Informe Consolidado de Solicitud de Aclaraciones, Rectificaciones y/o Ampliaciones a la Declaración de Impacto Ambiental del Proyecto "Aumento Movimientos Mina DGM"

Nombre del Titular : Codelco Chile División Gabriela Mistral
Nombre del Representante Legal : Gonzalo Ignacio Lara Skiba
Dirección : Avenida Nueva Oriente #2696, Villa Exótica

El presente Informe Consolidado de Solicitud de Aclaraciones, Rectificaciones o Ampliaciones a la Declaración de Impacto Ambiental (DIA) del proyecto "**Aumento Movimientos Mina DGM**", contiene las observaciones generadas en virtud de la revisión de la DIA.

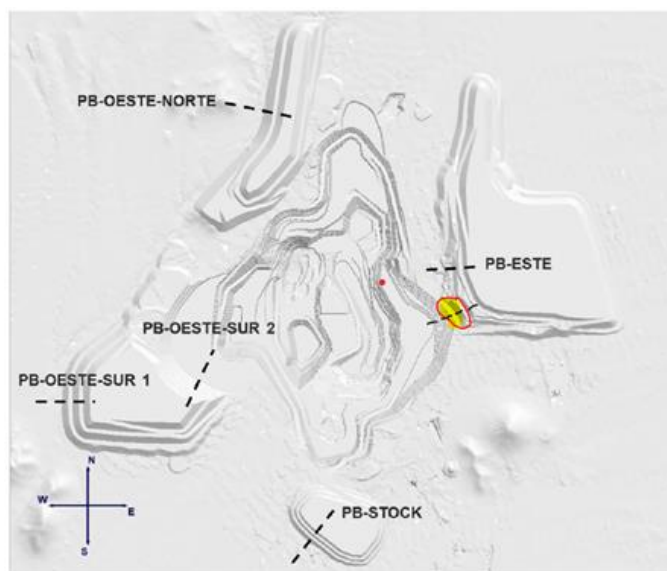
- 3.7. De acuerdo con la siguiente figura del Anexo PAS 136, se solicita aclarar lo siguiente:

- Indicar cuál es la distancia de seguridad que existe entre los botaderos de estériles y el rajo de la Mina Gabriela Mistral. Aclarar, específicamente, la distancia mínima en el sector sur del botadero Este. En el caso de corresponder, se solicita analizar ese perfil y evaluar la estabilidad del conjunto rajo-botadero.
- 3.8. De acuerdo con la figura 3-13 del informe del PAS 136 (pág. 24/30), que expone en planta el diseño actual y proyectado, la altura para ambos casos no varía (60 metros en los dos casos). Se solicita aclarar dicha condición, ya que en lo proyectado se visualizan 2 capas (color verde y

anaranjado) para el periodo 2023-2029. Se solicita, además, añadir una figura con vista en perfil para el diseño actual y el proyectado.
